## リコール届出一覧表

リコール届出日：平成28年11月30日

リコール届出番号	外-2401	リコール開始日	平成28年 12月 1日
届出者の氏名又は名称	ジャガー・ランドローバー・ジャパン 株式会社 代表取締役 ハンソン・マグナス・ユタカ	製作国：英国 製作者名： ジャガー・ランドローバー・リミテッド  問い合わせ先： ランドローバーお客様相談室 0120-922-992	
不具合の部位（部品名）	乗車装置（キービークルモジュール）		
基準不適合状態にあると認める構造、装置又は性能の状況及びその原因	後席の乗降扉において、施錠・開錠を制御しているコントロールモジュールのプログラムが不適切なため、リモコンで自動的にドアを開放しようとした際、ドアラッチ機構が錆びて作動抵抗が大きいと、当該コントロールモジュールからドアラッチ機構へ供給される電流が閾値を超えドアラッチを作動させるモータが停止することがある。そのため、ドアラッチが施錠以外の状態で固定され、ドアを閉めても確実にロックされず、最悪の場合、走行中に扉が開くおそれがある。		
改善措置の内容	全車両、コントロールモジュールのプログラムを書き替える。なお、ハードウェアの古いものに関しては、コントロールモジュールを新品と交換する。		
不 具 合 件 数	0件	事 故 の 有 無	なし
発 見 の 動 機	本国メーカーからの情報による。		
自動車使用者及び自動車分解整備事業者に周知させるための措置	<ul style="list-style-type: none"> <li>・使用者： 電話又はダイレクトメールで通知する。</li> <li>・自動車分解整備事業者： 日整連発行の機関誌へ掲載する。</li> <li>・改善実施済車には、運転席側ドアロックストライカー付近に外-2401のステッカーを貼付する。</li> </ul>

## 改善箇所説明図

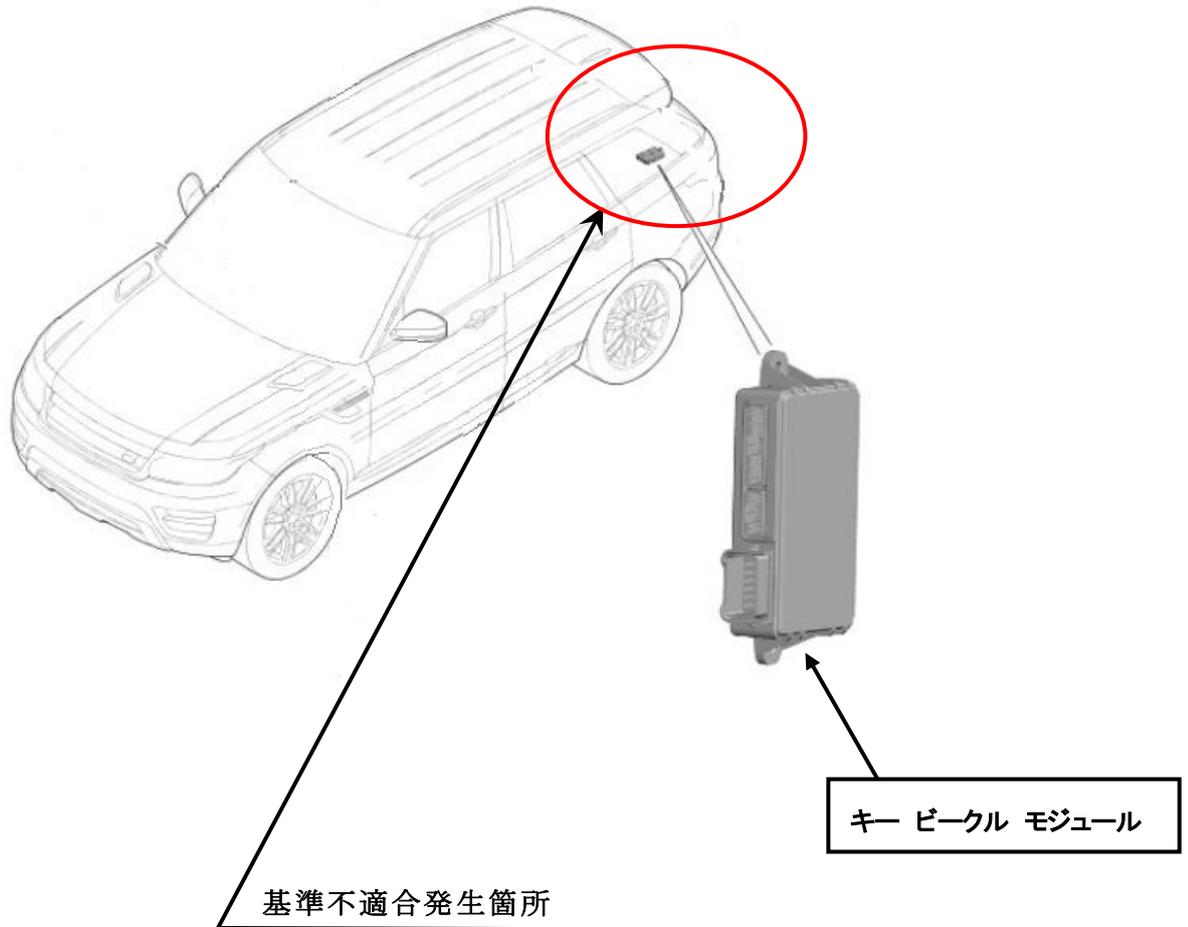
後席の乗降扉において、施錠・開錠を制御しているコントロールモジュールのプログラムが不適切なため、リモコンで自動的にドアを開放しようとした際、ドアラッチ機構が錆びて作動抵抗が大きいと、当該コントロールモジュールからドアラッチ機構へ供給される電流が閾値を超えドアラッチを作動させるモータが停止することがある。そのため、ドアラッチが施錠以外の状態で固定され、ドアを閉めても確実にロックされず、最悪の場合、走行中に扉が開くおそれがある。

全車両、コントロールモジュールのプログラムを書き替える。なお、ハードウェアの古いものに関しては、コントロールモジュールを新品と交換する。
